AGÊNCIA REGULADORA DE SANEAMENTO BÁSICO E INFRAESTRUTURA VIÁRIA DO  
ESPÍRITO SANTO – ARSI

## **RELATÓRIO DE FISCALIZAÇÃO**

RF/DT/GRS/010/2015

**ASSUNTO:** Fiscalização da prestação de serviços de Esgotamento Sanitário no município da Serra - SES Jacaraípe e SES Nova Almeida.

Figura 3 - Eficiência de Remoção de DBO da ETE Jacaraípe %.

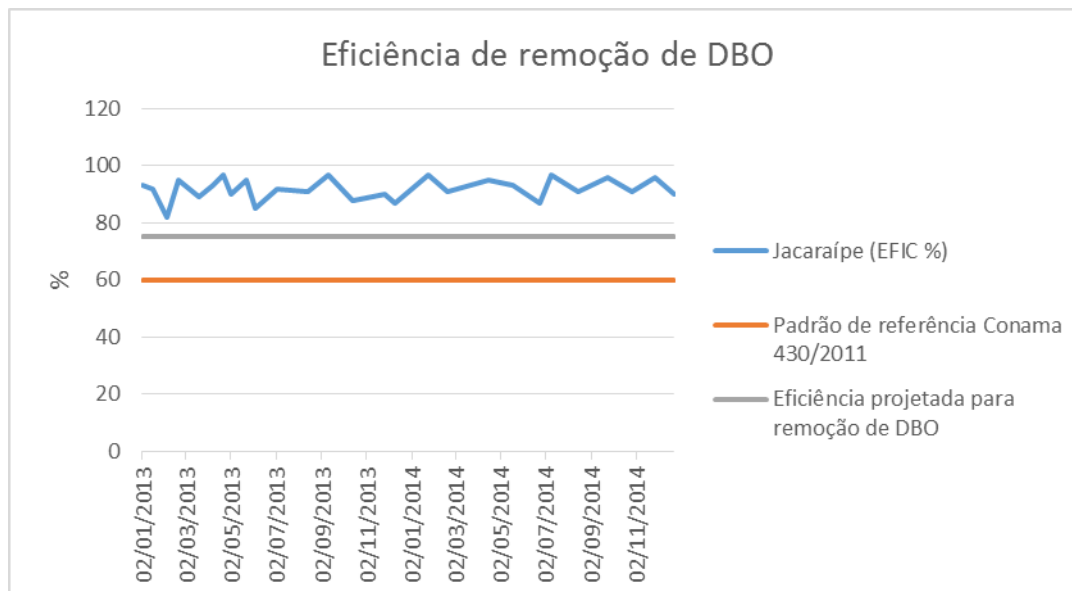
Com relação à eficiência do tratamento (Figura 3), a análise dos resultados do monitoramento enviado pela CESAN apresentou conformidade frente à resolução CONAMA 430/2011, apresentado eficiência mínima de remoção de DBO de 82%, média de 91,85% e máxima de 97% lançando os efluentes no corpo receptor (Rio Jacaraípe). A eficiência de tratamento também apresentou conformidade em relação à eficiência projetada para remoção de DBO que é de 75%. Entretanto, a Cesan não apresentou o laudo de monitoramento da qualidade do esgoto afluente e efluente com os padrões físico-químicos e biológicos de lançamento preconizados pela legislação e a periodicidade de monitoramento para o ano de 2015 referente à ETE Jacaraípe.

- C1.** Com relação à ETE Jacaraípe, não foi apresentado o laudo de monitoramento da qualidade do esgoto afluente e efluente com os padrões físico-químicos e biológicos de lançamento referente ao ano de 2015.

Figura 73 - Eficiência de remoção de DBO da ETE Nova Almeida %.

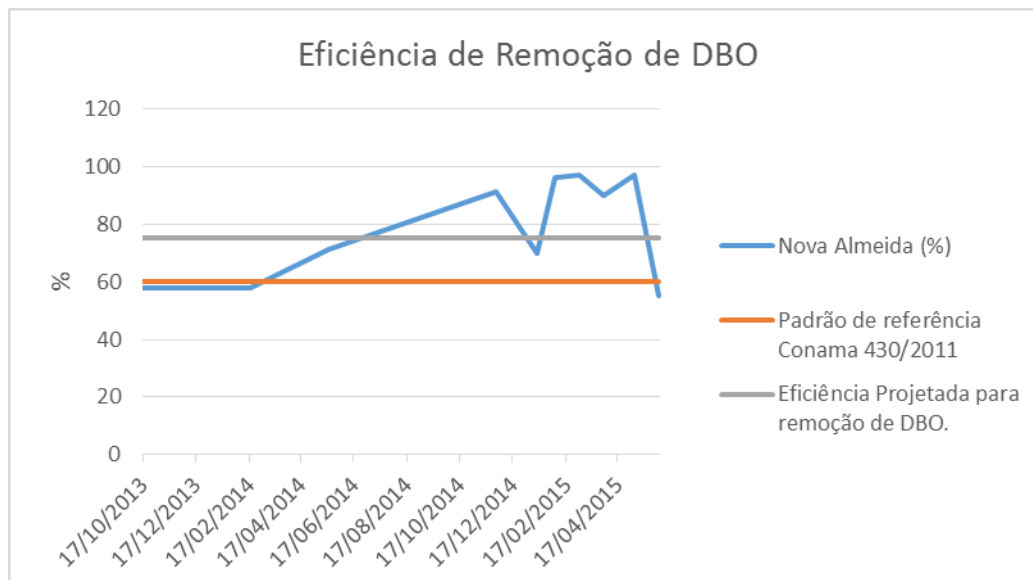
Com relação à eficiência do tratamento (Figura 73), a análise dos resultados do monitoramento enviados pela CESAN apresentou valor mínimo de remoção de DBO de 55%, média de 78,3%, e máxima de 97%, lançando o efluente no corpo receptor (Rio Reis Magos). A eficiência de tratamento apresentou desconformidade em relação à eficiência projetada para remoção de DBO, que é de 75%, nos meses de outubro de 2013 (58%), fevereiro de 2014 (58%), maio de 2014 (71%), janeiro de 2015 (70%) e junho de 2015 (55%).

- C27.** A ETE Nova Almeida apresentou desconformidade em relação à eficiência projetada para remoção de DBO, que é de 75%, nos meses de outubro de 2013

(58%), fevereiro de 2014 (58%), maio de 2014 (71%), janeiro de 2015 (70%) e junho de 2015 (55%).

**Figura 89 - ETE Nova Almeida.**

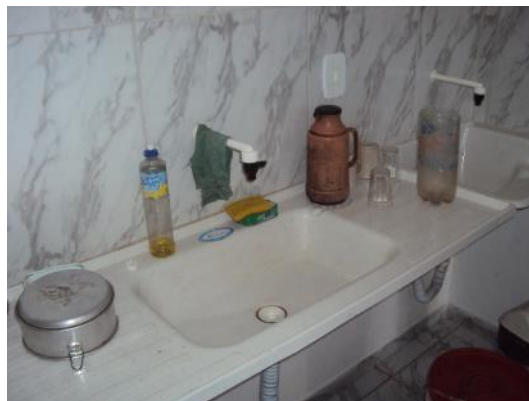
Há facilidade de acesso à ETE Nova Almeida, o local está devidamente identificado e com condições satisfatórias de limpeza do pátio externo (Figura 89). A edificação de apoio para os operadores se encontra em condições satisfatórias, com água potável e material de higiene (Figura 90).
